**RAPPORT DE L'INSPECTION DE  
L'ENVIRONNEMENT  
SPÉCIALITÉ INSTALLATIONS CLASSÉES**

**OBJET : Autorisation Unique en matière d'Installations Classées pour la Protection de l'Environnement  
SARL PLÉSIDY ÉNERGIES (VALOREM – BAYWA R.E. FRANCE)  
Demande d'autorisation d'exploiter un parc éolien sur la commune de PLÉSIDY (22)**

- N° Établissement : 55-18188
- Dossier de demande du 17 novembre 2016 complété le 14 juin 2017

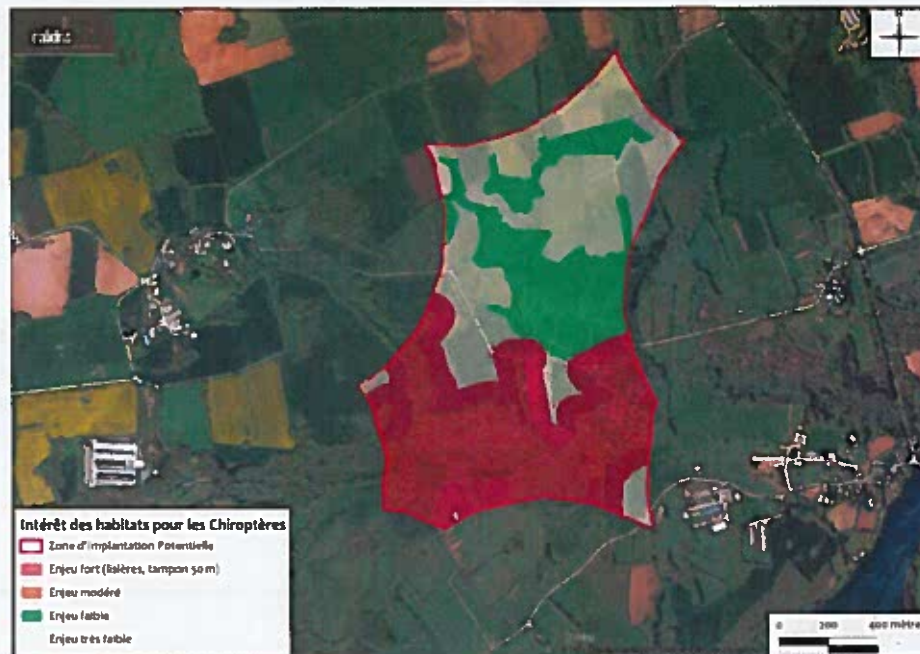
Pour réduire le risque de mortalité durant les périodes critiques sur les éoliennes les plus proches des secteurs à enjeux, les éoliennes E4 et E5 se trouvant à proximité de lisières à enjeux seront bridés durant les périodes les plus sensibles pour les chiroptères afin de réduire le risque de collision. Le protocole de bridage sera le suivant :

- du 1<sup>er</sup> mars au 31 octobre ;
- les 3 premières heures après le coucher du soleil ;
- lorsque la température dépasse 13°C ;
- lorsque le vent à hauteur de moyeu est inférieur à 5 m/s ;
- lors d'absence de pluie ;

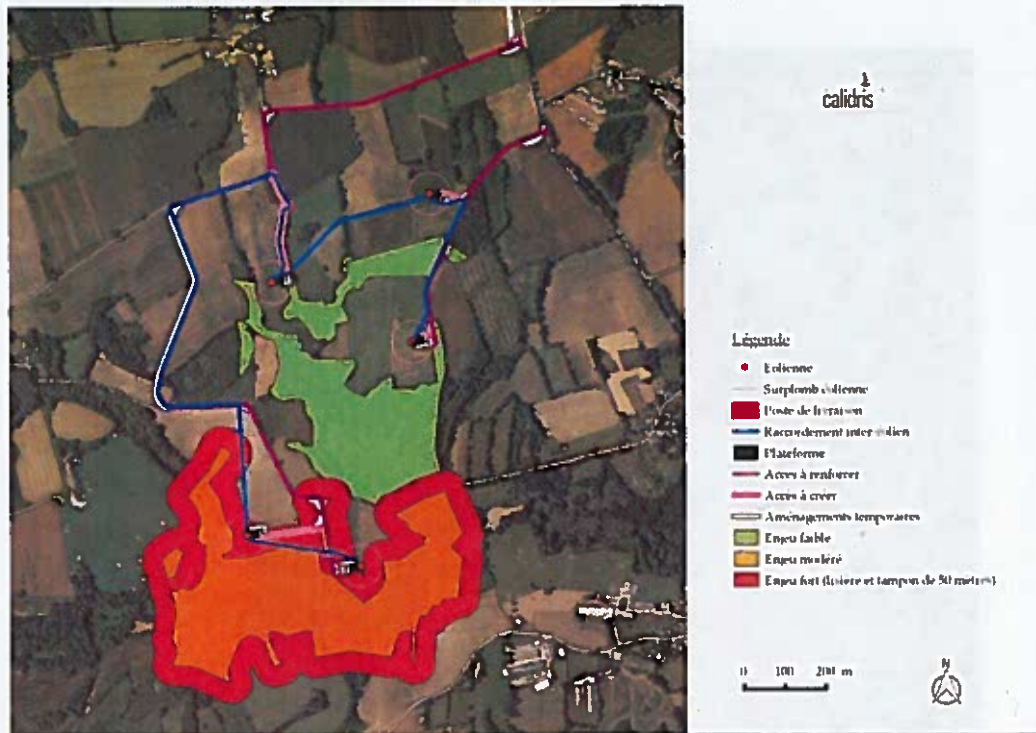
Les études réalisées démontrent la présence de 13 espèces différentes de chiroptères, il s'agit donc d'un milieu riche en chiroptères. La zone d'implantation potentielle se caractérise par un maillage bocager dense et connecté. La présence d'un cours d'eau favorise également la biodiversité de cette zone.

Le diagnostic de l'état initial des enjeux chiroptérologiques montre la présence des éoliennes E4 et E5 dans une zone identifiée à enjeux forts et la présence de l'éolienne E1 à moins de 50 mètres d'une lisière. L'exploitant indique qu'aucune mesure d'évitement n'a été possible en raison de la présence d'un faisceau hertzien au nord des éoliennes E4 et E5 et que la localisation de l'éolienne E1 est contrainte par la proximité des haies et la limite réglementaire des 500 mètres.

Par ailleurs, le pétitionnaire propose en mesures d'accompagnement la pose de nichoirs à chiroptères et la replantation de linéaires de haies.
